## 工程指示 / 要求簡箋(E.I.)

工程指示編號：EI / 4438 / 21

工程名稱：將軍澳日出康城 11

工程項目：後裝窗 鋁料改模 批核 (3 個) (X86250,X86252,X86253)

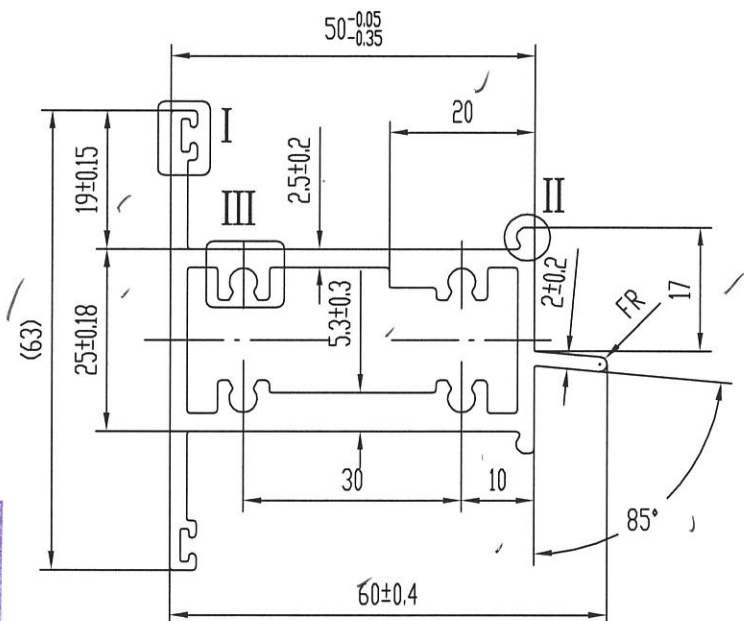
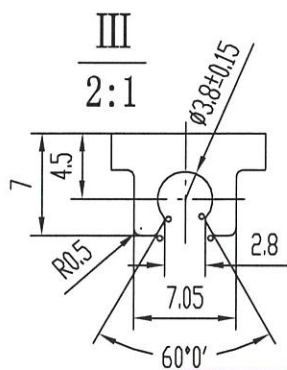
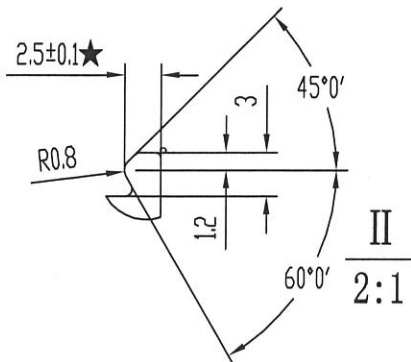
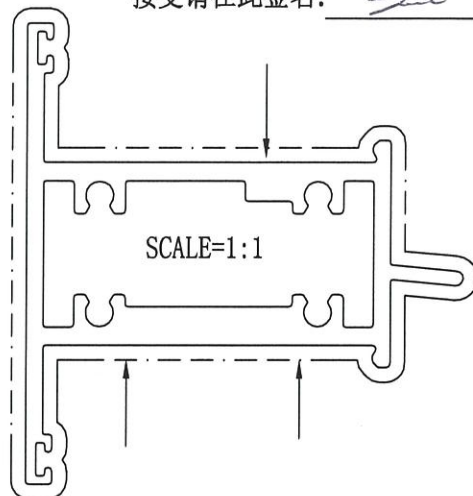
**B 版：因應顧問 Comment 修扇撐位置的 5mm 厚地方要有足夠的 edge distance. 才能避免加扇撐巴**  
**請為後裝窗改模圖共 3 個 (X86250, X86252, X86253)**
